“IMPIANTO EOLICO SERRACAPRIOLA”

RISCONTRO NOTA MITE

prot.1315 del 07.03.2022

RICHIESTA INTEGRAZIONI

Figura 4: Lidar - Direzione prevalente del vento a diverse altezze

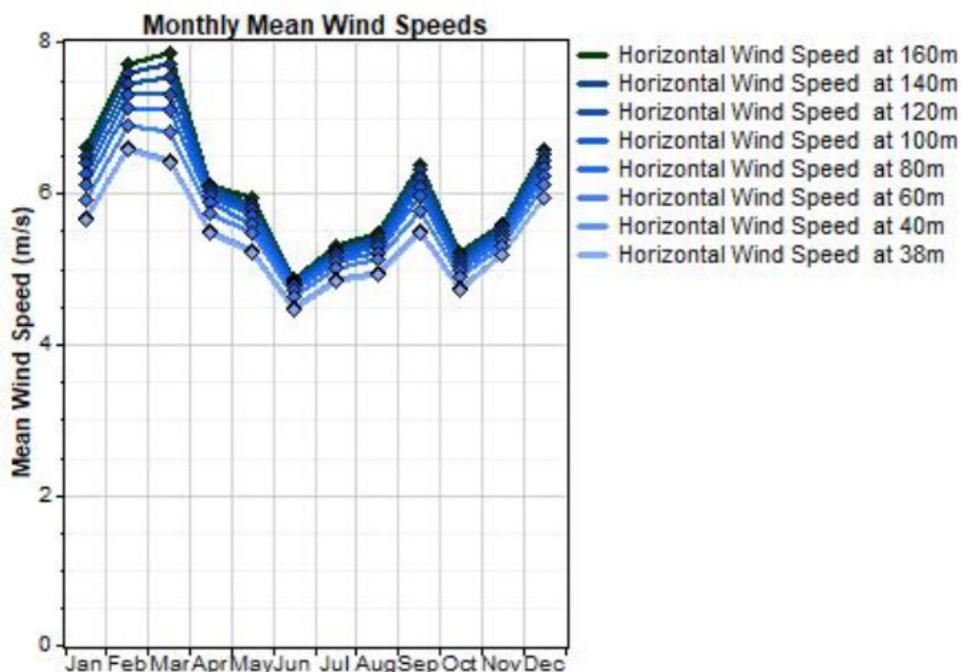
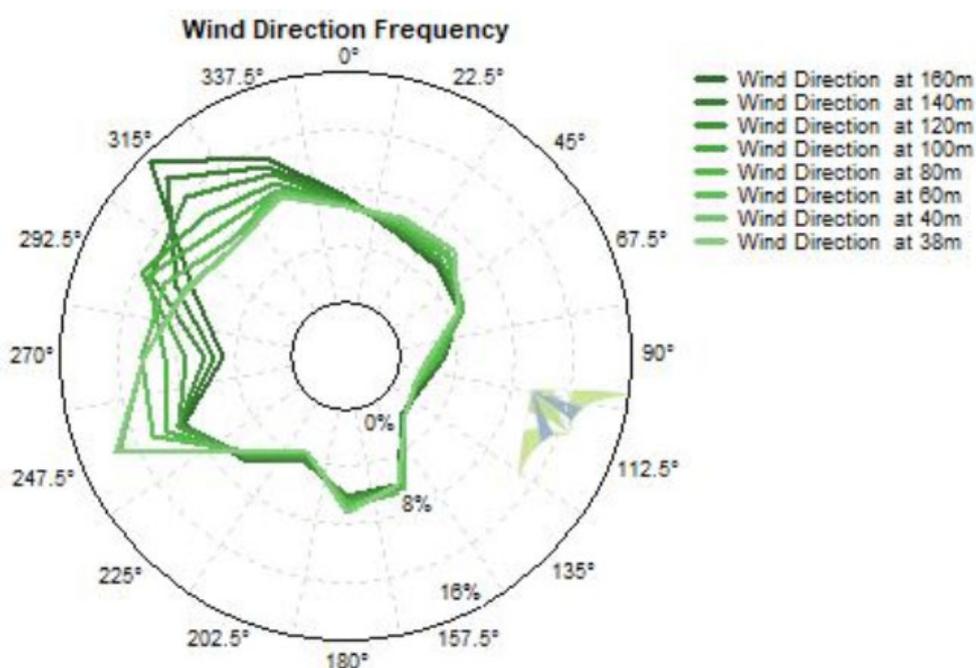
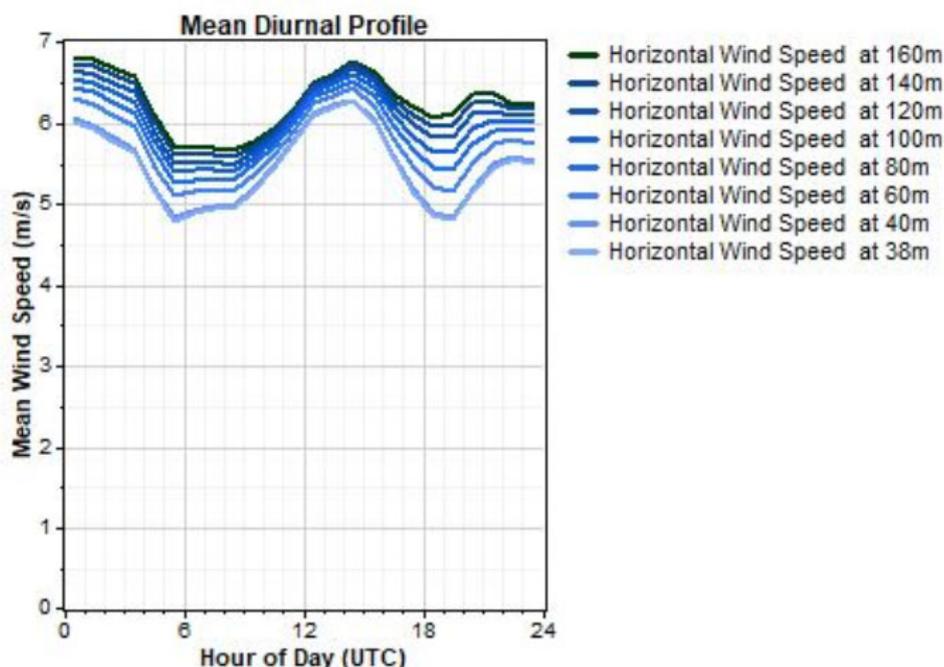
1.1.a	<i>relazione finale relativa alla campagna di misura anemometrica annuale effettuata nel sito in esame; tale relazione andrà corredata da certificazione dell'anemometro, eventuali estremi autorizzativi, date di installazione e record del rilievo, dati aggregati con rappresentazione grafica. Qualora la campagna di misura fosse stata da poco avviata, andranno presentate le prime risultanze ad oggi emerse (in attesa di trasmissione del report finale) e un approfondimento dello studio preliminare anemometrico, anche attraverso l'uso di modelli numerici che permetta di determinare le caratteristiche del vento nel sito di installazione in funzione di dati disponibili in siti vicini (nel raggio massimo di 15km) e della topografia dell'area. Tale studio andrà corredata di analisi di incertezza.</i>
-------	---

Come visibile dalla Figura 4, la velocità del vento è misurata ad altezze diverse della Lidar. La multipla misura è necessaria al fine di individuare quale sia la variazione della velocità del vento

La direzione del vento è prevalente in direzione 300°. Questo fattore è stato fondamentale nella costruzione della proposta d'impianto, al fine di individuare il posizionamento degli aerogeneratori ed evitare effetti di scia tra essi, con l'obiettivo di massimizzare la produzione di energia.

Figura 7: individuazione su google map dell'ipotesi b) di layout, che corrisponde al progetto proposto

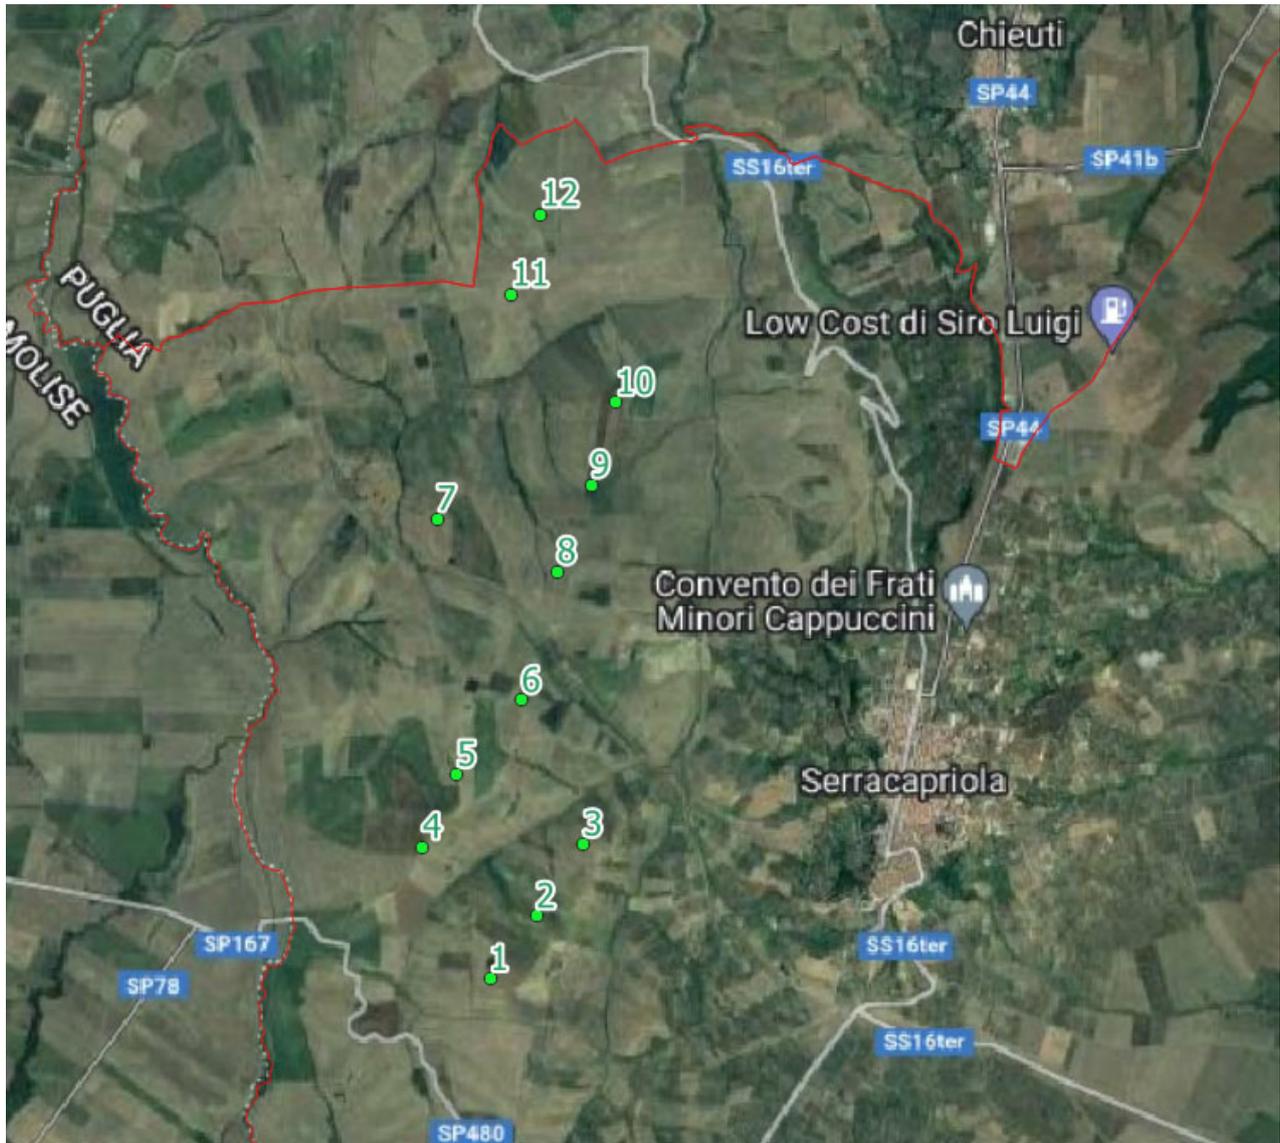
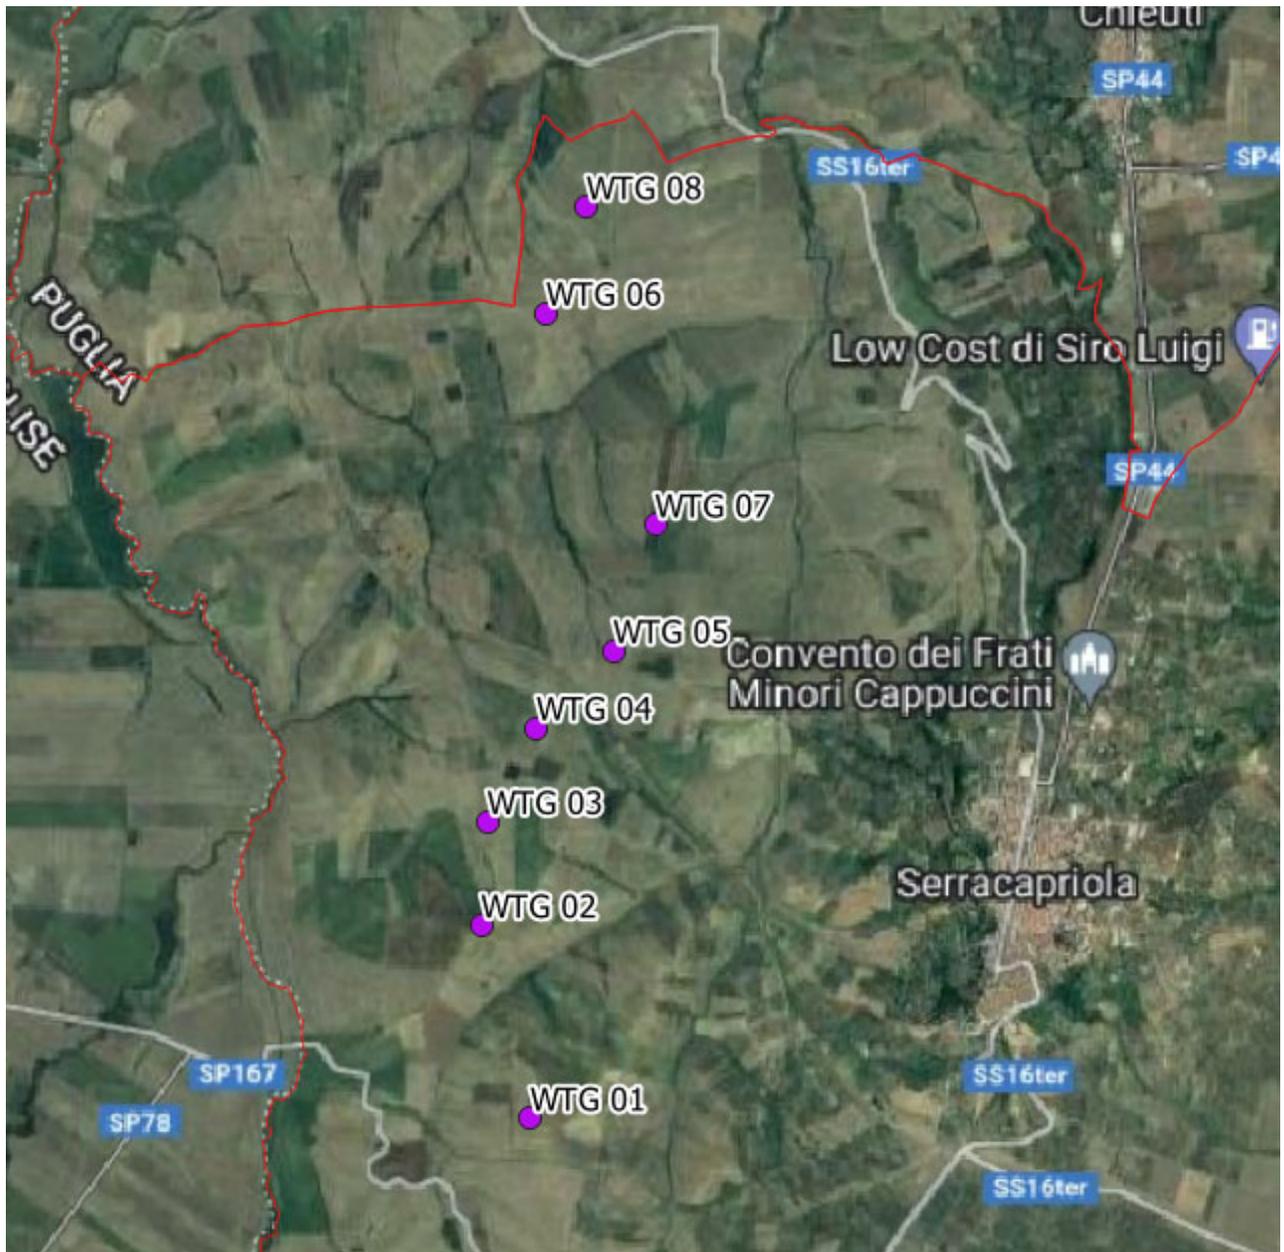
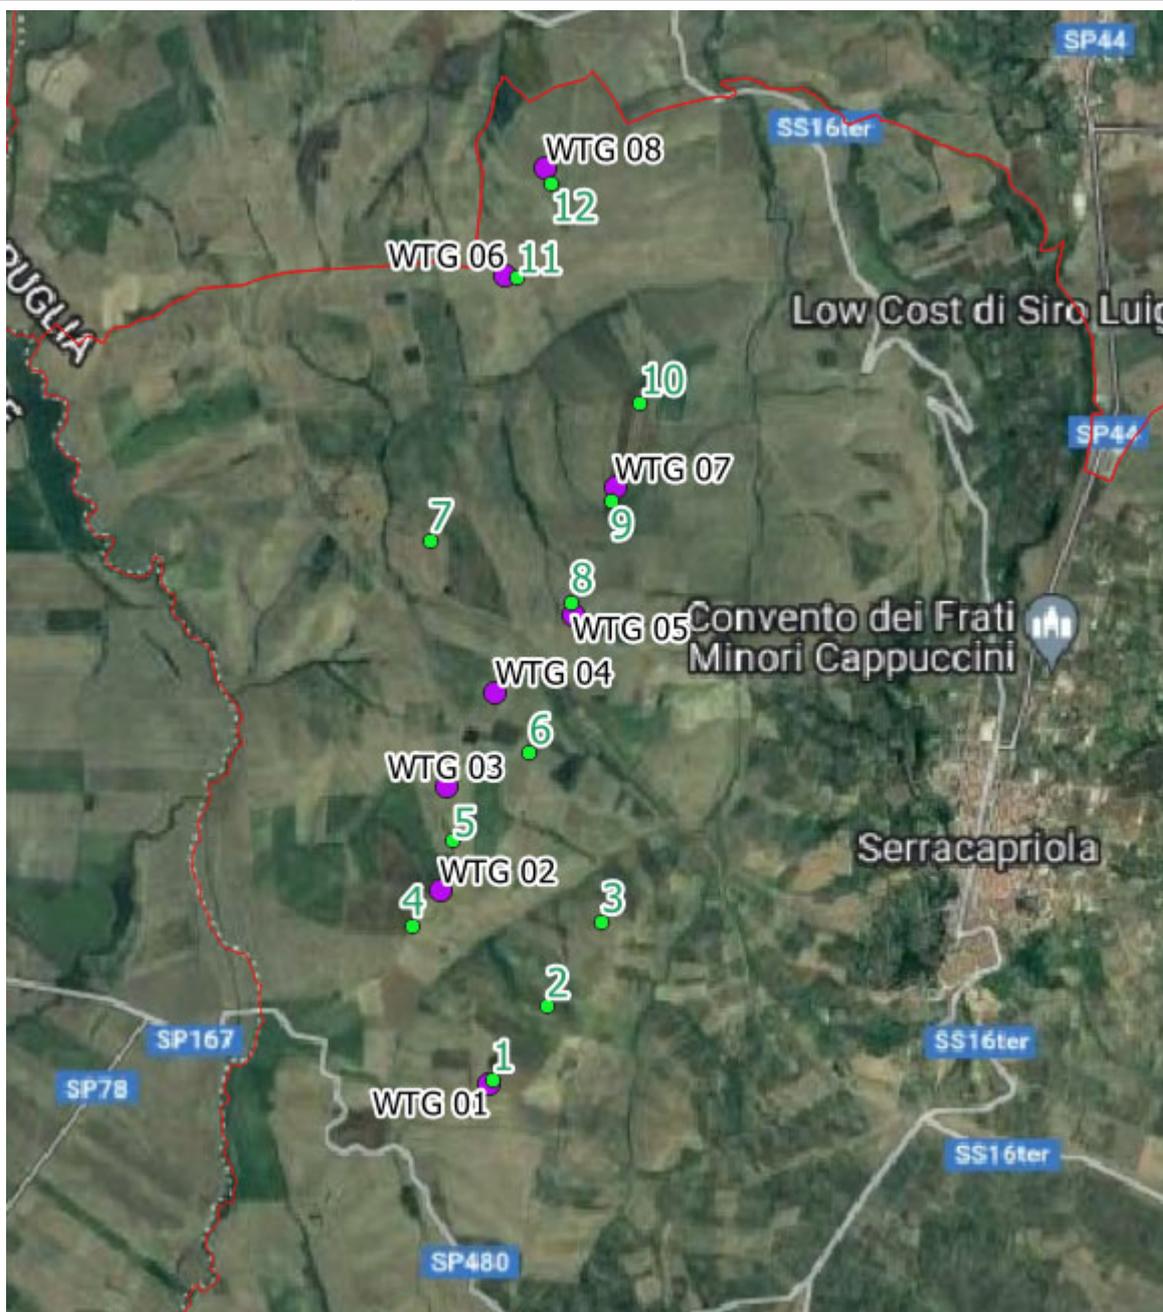
2.1	<i>Il tema delle alternative progettuali non risulta trattato, soprattutto considerando le criticità idromorfologiche e paesaggistiche che si evidenziano nel SIA. Pertanto, si richiede di aggiornare il SIA con possibili alternative al layout proposto. In particolare, verificare anche l'opzione impiantistica senza gli aerogeneratori WTG1 e WTG2 che sono in prossimità di zone ad acclarato rischio idrogeologico e prossimi ad altro impianto esistente di diversa taglia e, quindi, con criticità paesaggistiche.</i>
-----	---

Sulla scorta di tutti i criteri precedentemente citati sono stati individuati quali preliminarmente fattibili due layout:

- a) layout costituito da 12 macchine con potenza unitaria di 4.2 MW, diametro di 136 m e altezza al mozzo di 112 m; per una potenza complessiva di 50.40 MW;
- b) layout costituito da 8 macchine con potenza unitaria di 6 MW, diametro di 170 m e altezza al mozzo di 135 m; per una potenza complessiva di 48 MW (corrispondente al progetto proposto);

Dal punto di vista vincolistico i due layout risultano pressoché equivalenti, tuttavia la scelta del layout b) quale migliore tra i due è stata motivata da:

In relazione alla producibilità dell'impianto, le due soluzioni sono state comparate e dall'analisi risulta che:

- La perdita per scia associata alla configurazione a 12 turbine (ip a)) sarebbe pari a 7.2%, mentre per la configurazione proposta (ip b)) tale perdita è limitata al 4,9%.
- Le EOH calcolate per la configurazione alternativa di 12 turbine (ip a)) sarebbero pari a 2052, mentre per la configurazione proposta (ip b)), si ha un aumento di EOH del 12.6%. (2311 ore equivalenti)
